Administrativ rettelse nr. 14 til Spildevandsplan 2015-2025 – Snejbjerg og Vildbjerg

I Herning Kommunes Spildevandsplan 2015-2025 er der behov for to tilretninger – som anført nedenfor. Herning kommune vurderer, at rettelserne kan laves uden at der udarbejdes et egentlig tillæg til spildevandsplanen, da der er tale om mindre, bagatelagte forhold.

Fig. 1. Nuværende spildevandsplanlægning (venstre) og kommende spildevandsplanlægning (højre).

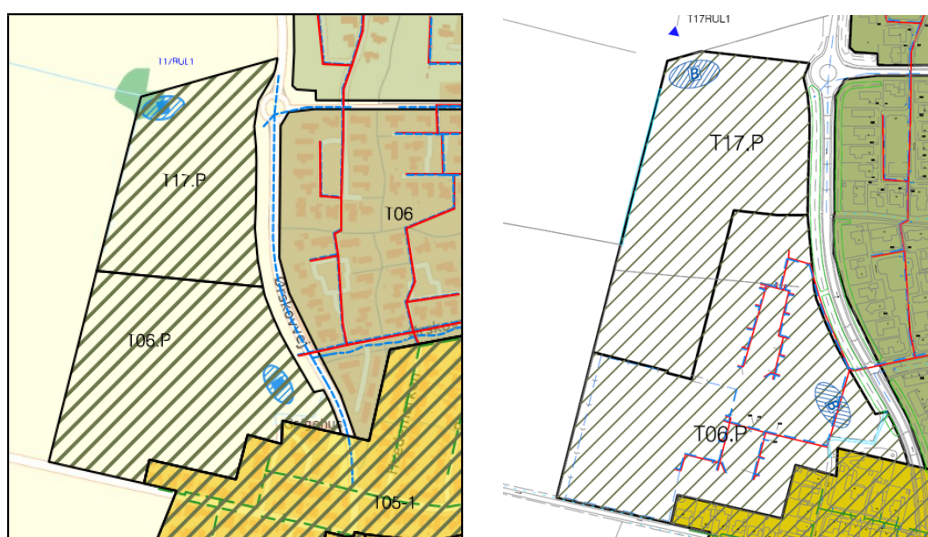
Tilretning af oplandsgrænse mellem opland T06.P og T17.P

Herning Vand A/S har anmodet Herning Kommune om at ændre områdeafgrænsningen mellem opland T17.P og T06.P i Snejbjerg. Områderne er omfattet af lokalplan nr. 51.B9.2 Boligområde ved Ørskovvej i Snejbjerg (3. etape). Den ønskede justering af områdeafgrænsningen sker på baggrund af topografien i området og for at sikre spildevandshåndteringen i hele byggemodningsområdet mod syd, så det kan udstykkes. Ændringen har ingen betydning for de respektive recipienter, da størrelse på de to oplande stort set ikke ændre sig.
